La Commissione Tecnica di Verifica dell'Impatto Ambientale – VIA e VAS

PRESO ATTO che in relazione al progetto "AV/AC Linea Torino Venezia, tratta AV/AC Verona - Padova":

PRESO ATTO delle caratteristiche generali del progetto dichiarato dal Proponente e consistente nella realizzazione delle opere inerenti il tratto della linea AV/AC Torino-Venezia, Tratta Verona-Padova, 1° Lotto Funzionale Verona-Bivio Vicenza, compresa tra le progressive chilometriche 00+000 e 44+250 e che il valore complessivo delle opere in questione è pari a € 918.517.763,00 di cui per lavori € 782.850.623 (al netto dell'IVA);

Stato del fatto

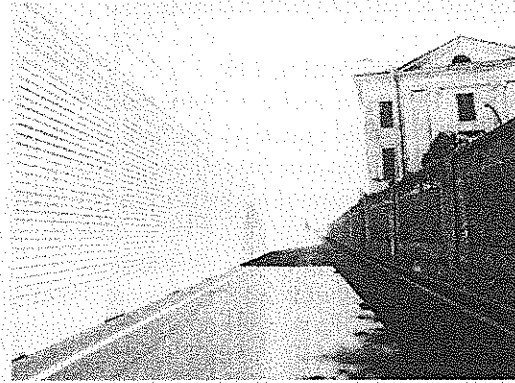
Richiesta integrazioni n. 145

Verificare la tipologia delle barriere fonoassorbenti (eventualmente anche con l'uso in alcune parti di barriere trasparenti) per limitare al massimo l'effetto "corridoio" che caratterizza fortemente il bacino visivo limitrofo all'edificio vincolato e la chiusura alla vista dell'immobile dalla via Antonio Salieri.

Il Proponente dichiara che le attuali barriere fonoassorbenti saranno demolite e successivamente sostituite con barriere analoghe alle altre presenti sulla tratta.

Conclude affermando che un miglioramento delle condizioni visive di "Villa Morandina" nello stato post-operam, analoghe a quelle attuali, possa realizzarsi con l'applicazione dello studio cromatico, predisposto al fine di armonizzare le barriere antirumore con i vari contesti che la nuova linea attraversa.
